P.I.I. relativo all'area ex Garbagnati
via Val d'Ossola

RAPPORTO AMBIENTALE

Allegato – A –

Conferenza di valutazione introduttiva - Contributi

Allegato: TAV 16 A in data 22.05.15 rete idrica;
TAV 16B in data 22.05.15 fognatura

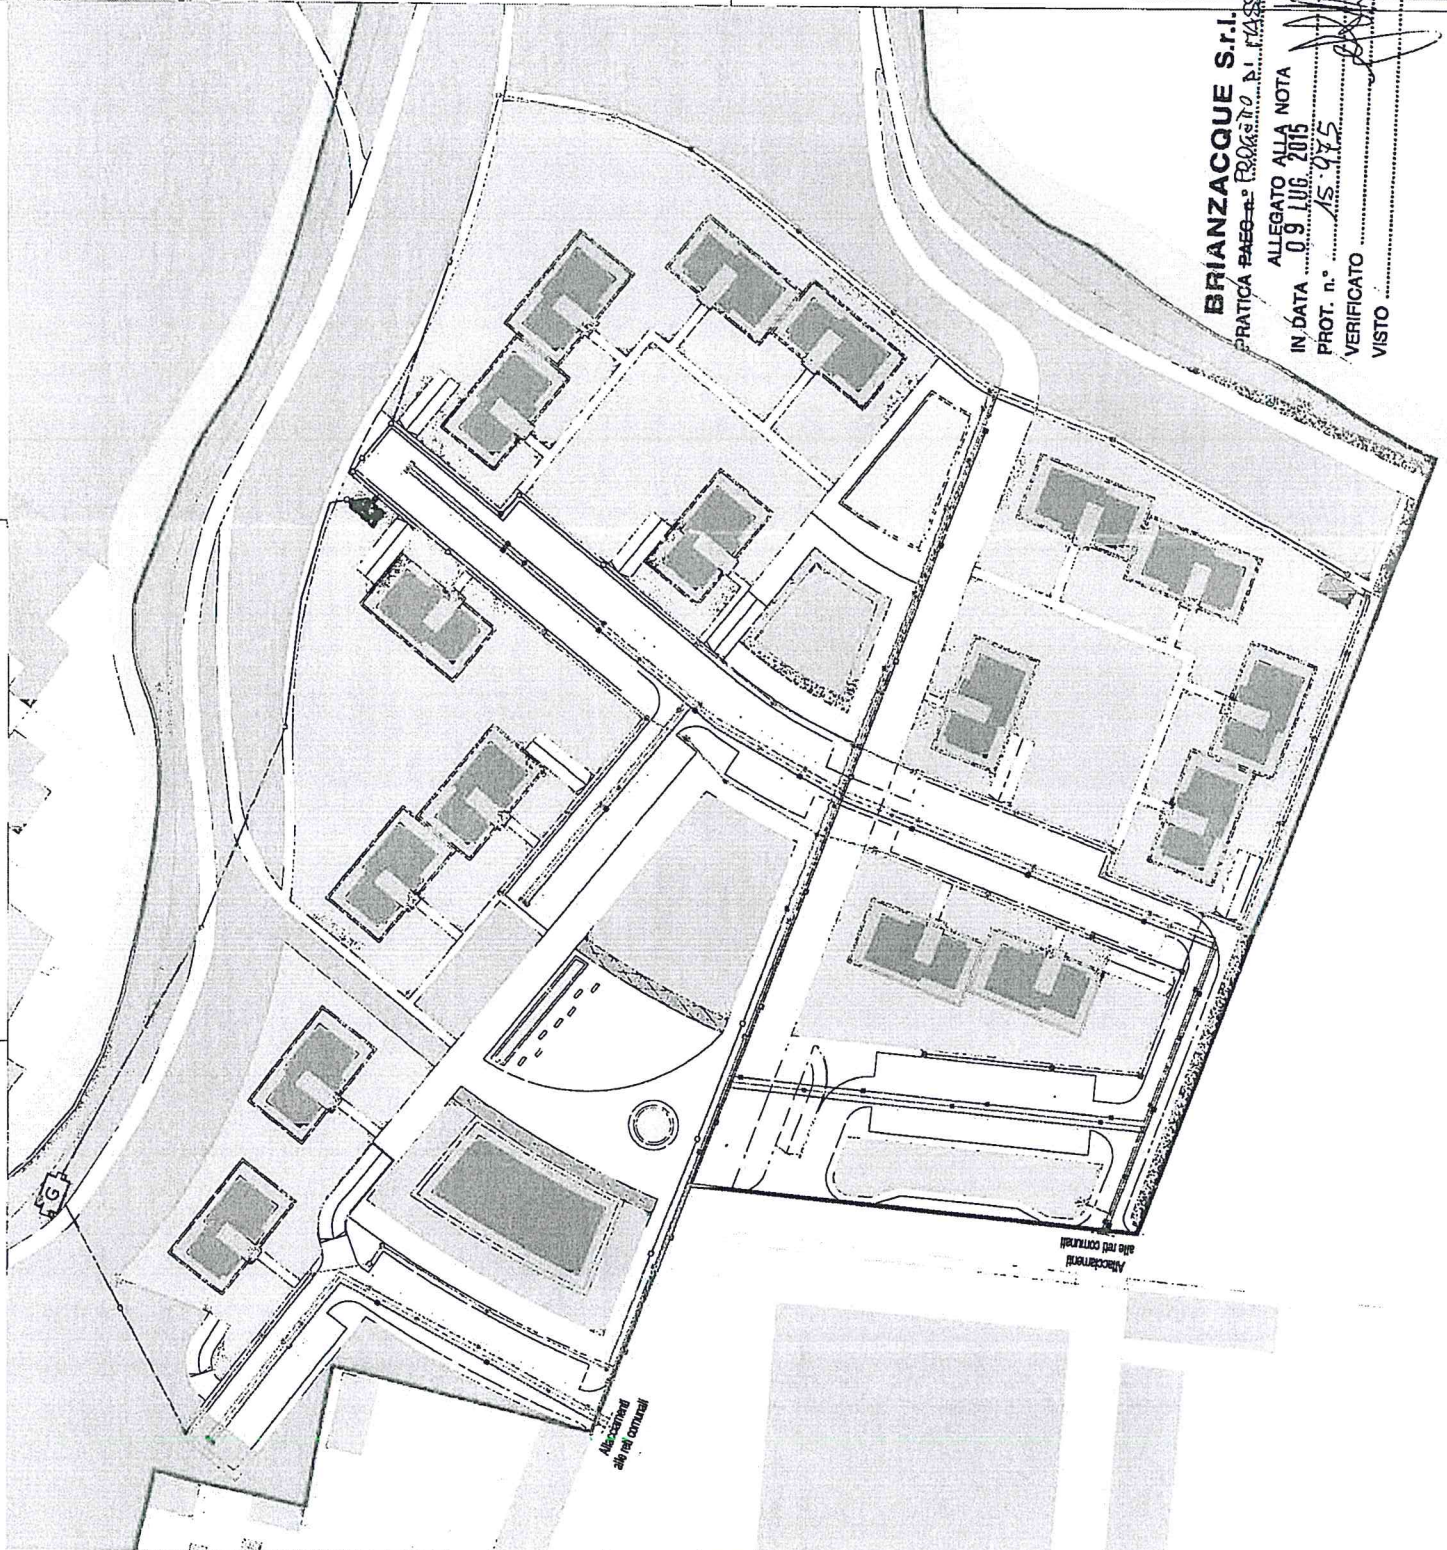
8	10/07/2015	Brianza Acque S.r.l.	Acquedotto : parere favorevole con prescrizioni 1) potenziare la rete idrica esistente con un'estensione PEAD DE 180 mm da via Toniolo a via Monte Grappa fino all'incrocio con via Val d'Ossola lunghezza 340 ml. Costo 180 €/ml. 2) in fase di progettazione esecutiva occorre fornire tutti gli elementi tecnici e una relazione idraulica al fine di una corretta verifica del dimensionamento delle reti. Fognatura acque nere parere favorevole con prescrizioni: in fase esecutiva verificare la possibilità di utilizzare anche la rete ovoidale 60/90 esistente in via val d'Ossola Fognatura acque meteoriche parere con prescrizioni, la modalità di smaltimento delle acque di prima pioggia dovranno essere conformi al regolamento di fognatura in vigore al momento dell'esecuzione delle opere. 2) in caso di assenza di volanizzazione dei reflui occorre prevedere prima dell'immissione nel disoleatore un pozzetto ripartitore che consenta di convogliare le meteoriche - previo campionamento - anche in pozzo perdente diverso da quello che riceve a valle del disoleatore. in fase di progetto esecutivo il sistema di raccolta e smaltimento dovrà essere concordate con Brianza acque. S'indicano la prescrizione per la progettazione esecutiva.

azioni /modifiche alla proposta di PII			<i>la proposta di PII è stata aggiornata come segue :1) la rete dell'acquedotto è stata potenziata sino all'incrocio con via Toniolo 2) in fase di progettazione esecutiva saranno sviluppati i dettagli costruttivi 3) è stato previsto l'utilizzo della fognatura esistente in via Val d'Ossola 4)in sede di progettazione esecutiva lo smaltimento delle acque di prima pioggia sarà progettato come da regolamento che sarà approvato dall'ATO 5) è stato previsto l'impiego di un pozzetto ripartitore</i>
